Groupe de travail de la sécurité passive

Soixante-dixième session

Règlement ONU n° 22 (Casques de protection)

**Proposition de complément 2 à la série 06 d'amendements
au Règlement ONU n° 22 (Casques de protection)****Communication des experts du groupe spécial des casques
de protection***

Exemple de disposition de la marque d'homologation d'un accessoire spécial

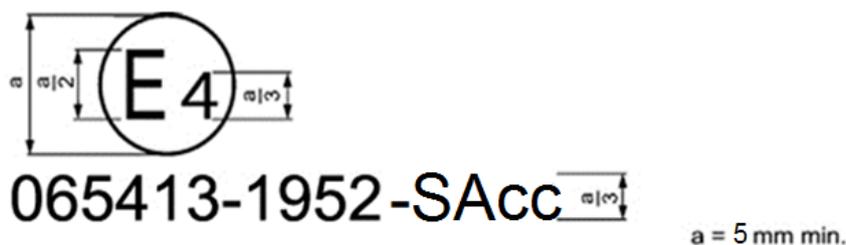
La marque d'homologation ci-dessus, apposée sur un accessoire spécial, indique que ce type d'accessoire universel a été homologué aux Pays-Bas (E 4) sous le numéro d'homologation 065413. Le numéro d'homologation indique que l'homologation a été délivrée conformément aux dispositions du Règlement comprenant la série 06 d'amendements au moment de l'homologation, et que le numéro de lot de production de l'accessoire est 1952. ».

5.4.6 On trouvera à l'annexe 2C du présent Règlement ONU un exemple de marque d'homologation d'un accessoire. ».

« Figure 1d

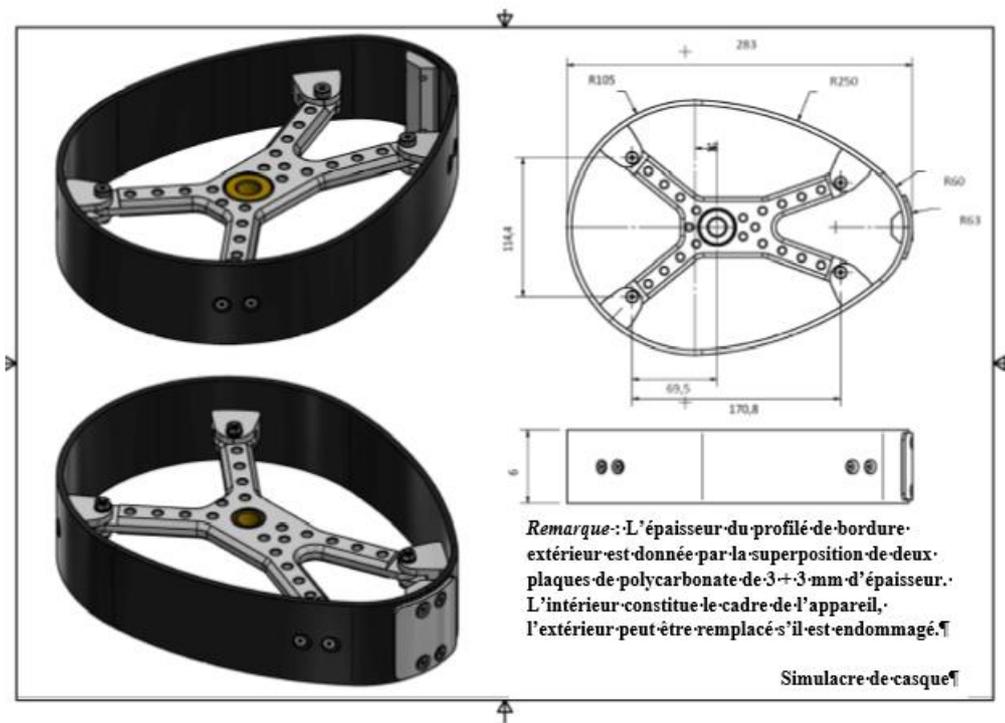
Annexe 8, ajouter une nouvelle figure 1d, ainsi conçue :

Exemple de simulacre de casque pour les essais de projection et d'abrasion des accessoires (méthode B)

« **7.4.2.1.2.3 L'accessoire universel et, le cas échéant, son support sont placés sur le simulacre de casque défini à la figure 1d de l'annexe 8 et soumis à des essais dans le cas le plus défavorable tel que défini par le service technique.** ».

Figure 1

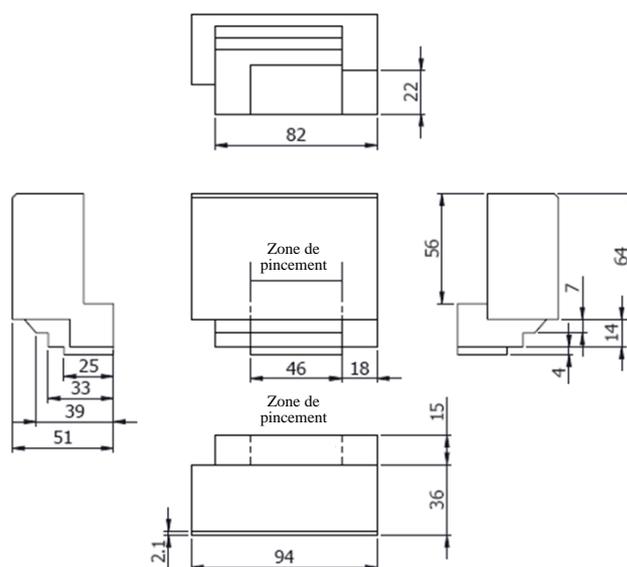
Fixation pour le montage sur le côté avant gauche (pour le montage sur le côté droit, appliquer la symétrie)

Figure 2

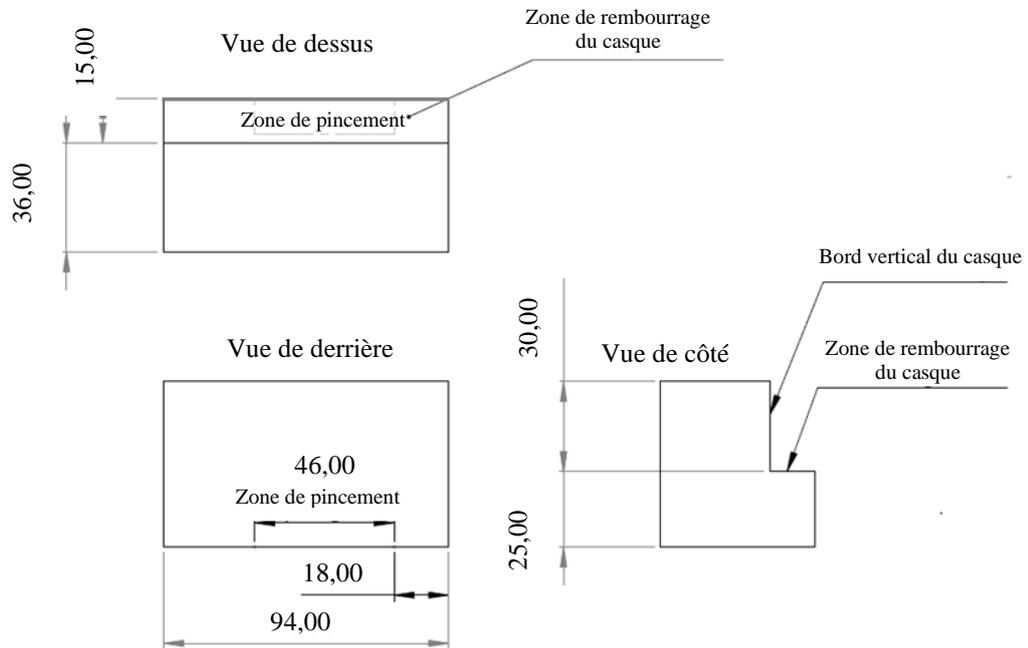
Fixation pour le montage sur le côté gauche (pour le montage sur le côté droit, appliquer la symétrie)

Figure 3

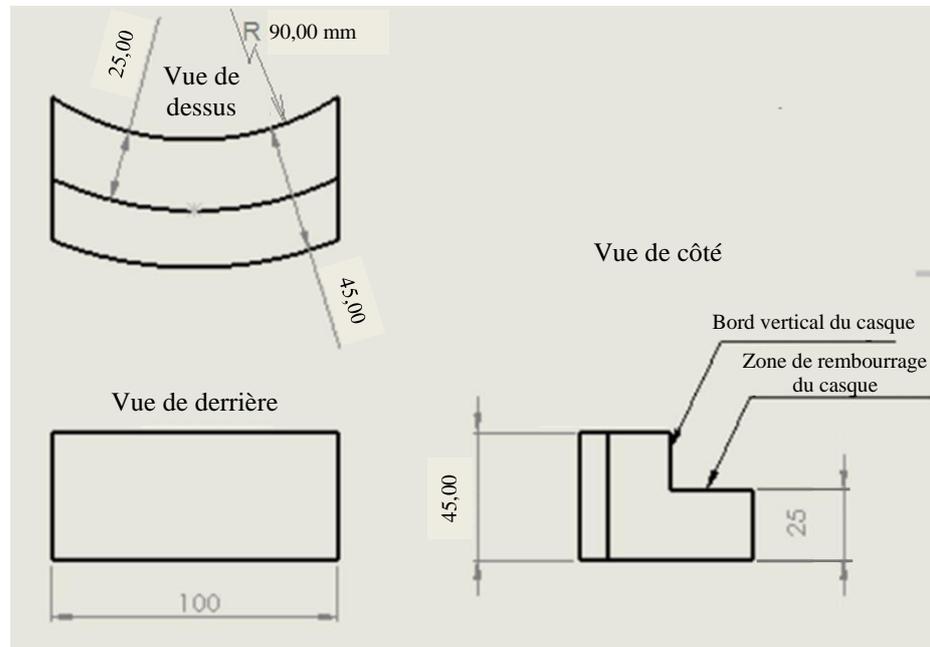
La solution de fixation pour un montage à l'arrière proposée par le fabricant de l'accessoire ne doit pas déborder sur une zone affectée par un choc, à moins qu'elle ne satisfasse aux dispositions prévues par le présent Règlement pour les pièces entrant dans les zones affectées par un choc.

Figure 4
Couloir d'essai d'écrasement quasi statique des haut-parleurs

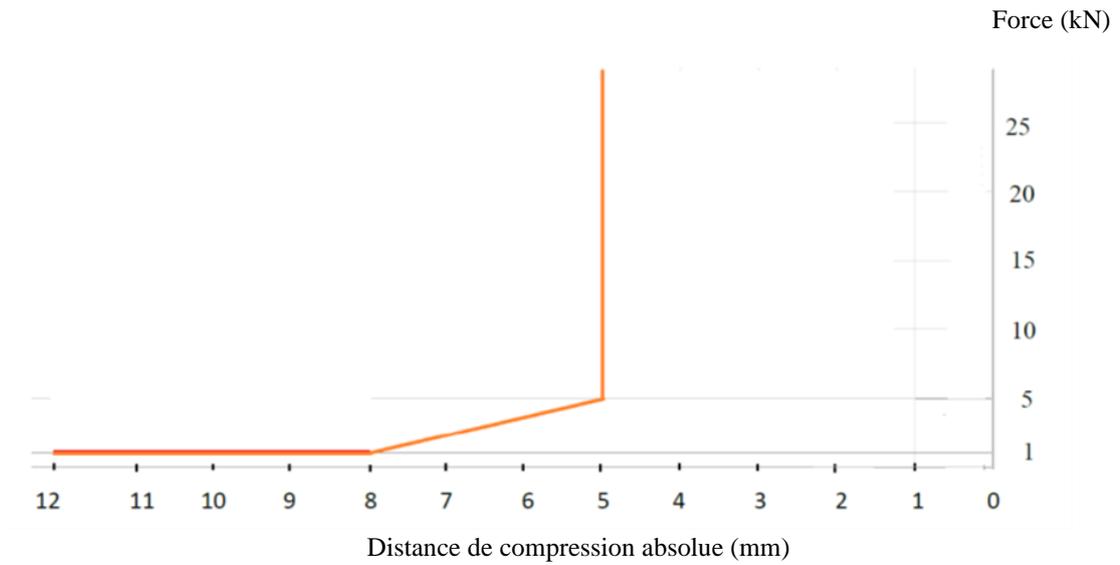
- L'essai se termine lorsque la force atteint 25 kN.
- Le graphique obtenu pour le haut-parleur doit être inférieur à la ligne définissant la limite supérieure du couloir.

Figure 5
Hauteur en fonction de la charge

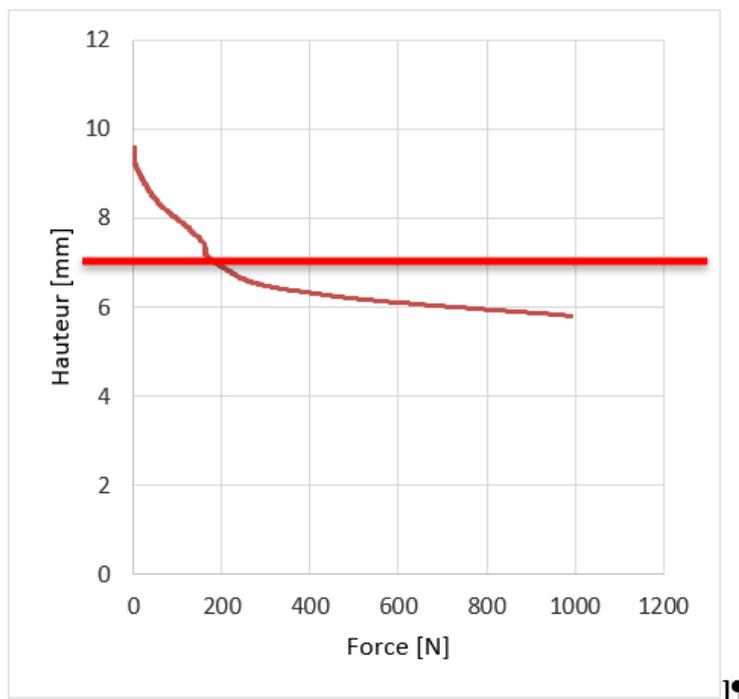
Le haut-parleur, d'une hauteur supérieure à 8 mm, est placé entre deux plaques parallèles au moyen desquelles une charge connue peut être appliquée. La surface des plaques doit être suffisamment grande pour contenir un cercle d'au moins 65 mm de diamètre. Une charge initiale de 10 N est appliquée, puis la charge est augmentée à une vitesse minimale des plaques de 5 mm/min jusqu'à l'application d'une charge de 1 000 N (- 0 + 10 N).

1.3.2.2 La hauteur du haut-parleur soumise à une charge de 1 000 N (- 0 + 10 N) doit être inférieure à 8 mm.

Figure 6

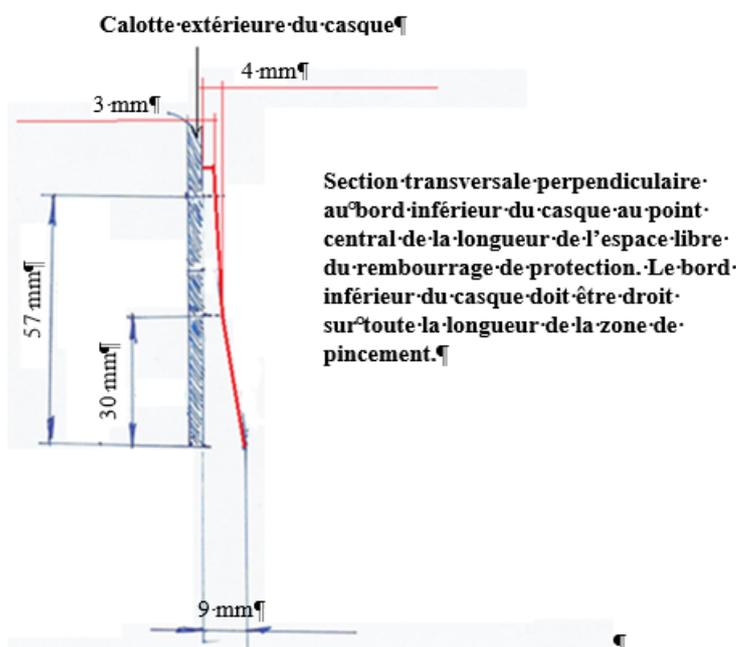
2.1 Les dimensions de l'espace du casque libre pour l'assemblage en vue du montage frontal ou latéral doivent être au moins les suivantes :

Espace libre du rembourrage de protection pour le pincement des accessoires aux emplacements frontaux et latéraux des casques UA
